**AVIS RELATIF À LA PROTECTION
CONTRE LES EVENTUELS EFFETS NOCIFS ET NUISANCES
PROVOQUÉS PAR LES RAYONNEMENTS NON IONISANTS
GÉNÉRÉS PAR DES ANTENNES ÉMETTRICES STATIONNAIRES**

Commune : REBECQ - Exploitant : TELENET GROUP

Référence exploitant : BW4536A

Rapport n° 4378 / 2023

Figure 1 : Vue en plan des lieux de séjour et des points de contrôle

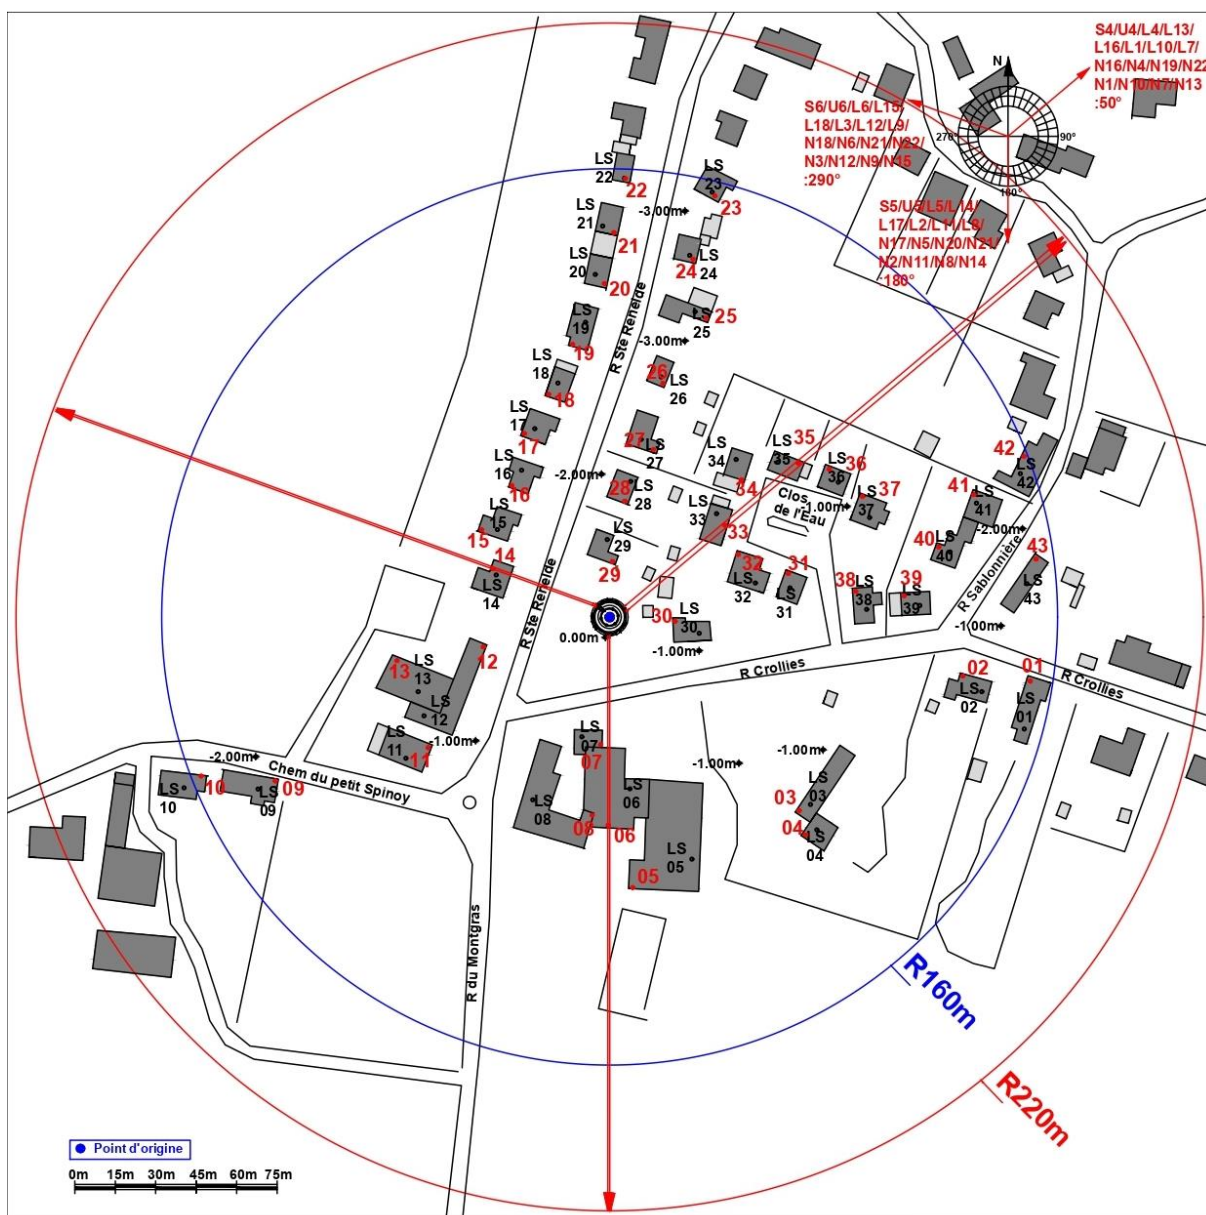
- le numéro du point de contrôle repris sur un des plans de la figure 1;
- le numéro du LS dans lequel se trouve le point de contrôle de la 1^{ère} colonne ;
- l'atténuation d'obstacle prise en compte pour le calcul de l'indice d'exposition dans le LS ;
- le résultat du calcul de l'indice d'exposition.

En ce qui concerne les antennes de l'installation mentionnées dans le tableau 1, la distance maximale à laquelle la limite pourrait être atteinte, à l'extérieur, est égale à 173,1 m. S'il n'y a pas de LS à une distance inférieure, les antennes respectent forcément la limite d'immission.

Dans le cas des LS situés à l'intérieur des bâtiments, une atténuation d'obstacle est prise en compte et il en résulte que la distance maximale à laquelle la limite pourrait être atteinte se réduit à 122,6 m.

Les résultats de l'évaluation décrite au paragraphe 4 indiquent que les antennes émettrices stationnaires de l'installation faisant l'objet du présent avis ne produisent pas, dans un lieu de séjour, un rayonnement électromagnétique maximum supérieur aux limites fixées à l'article 4 du décret.

Figure 2 : Vue en plan des installations d'antennes dans un rayon de 300 mètres autour de l'installation faisant l'objet de la demande d'avis

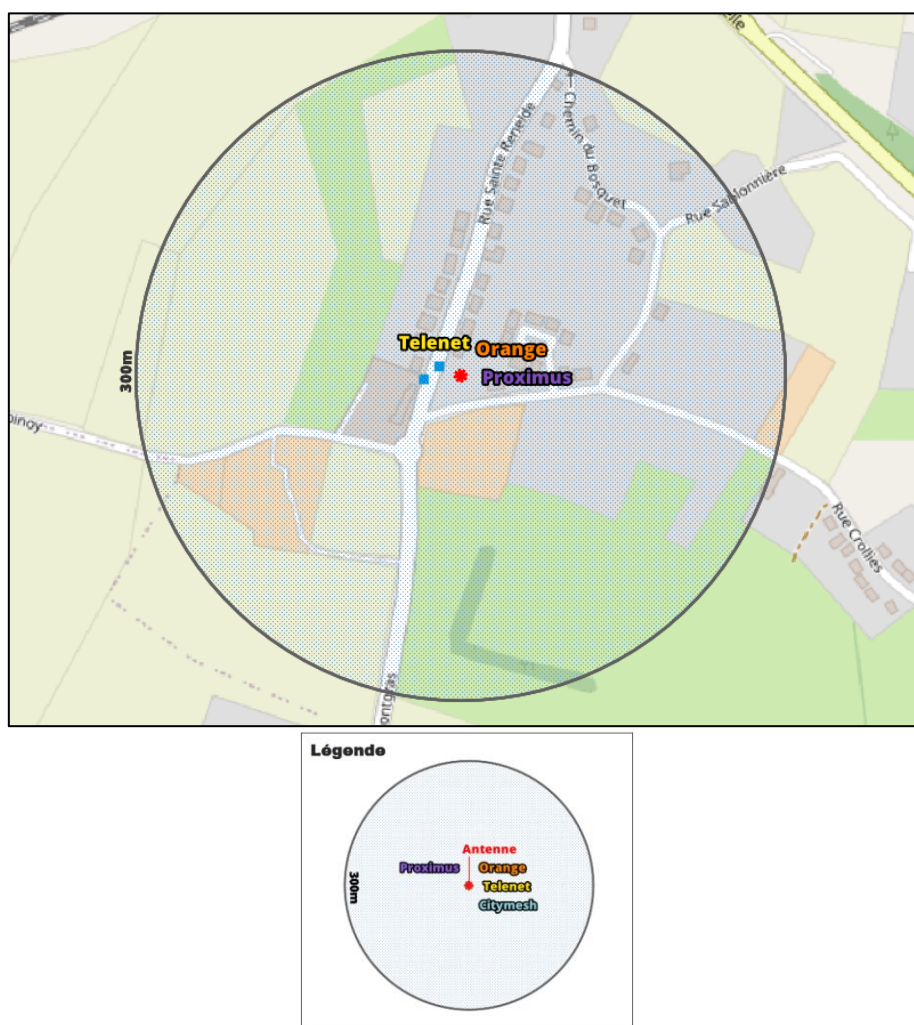
Le plan en projection verticale de la figure 2 indique la localisation des antennes actives éventuelles visées par le décret et situées dans un rayon de 300 mètres autour de l'installation référencée dans le paragraphe 2. Les données de localisation de ces antennes et les avis correspondant sont accessibles via le cadastre en ligne des antennes émettrices stationnaires⁶.

Compte tenu du nombre d'installations localisées dans la figure 2, il apparaît que l'intensité du rayonnement électromagnétique généré, dans les lieux de séjour situés à proximité de l'installation référencée dans le paragraphe 2, par l'ensemble des antennes émettrices stationnaires de l'ensemble des exploitants du même site d'antennes émettrices stationnaires respecte la limite fixée à l'article 4, § 2 du décret.
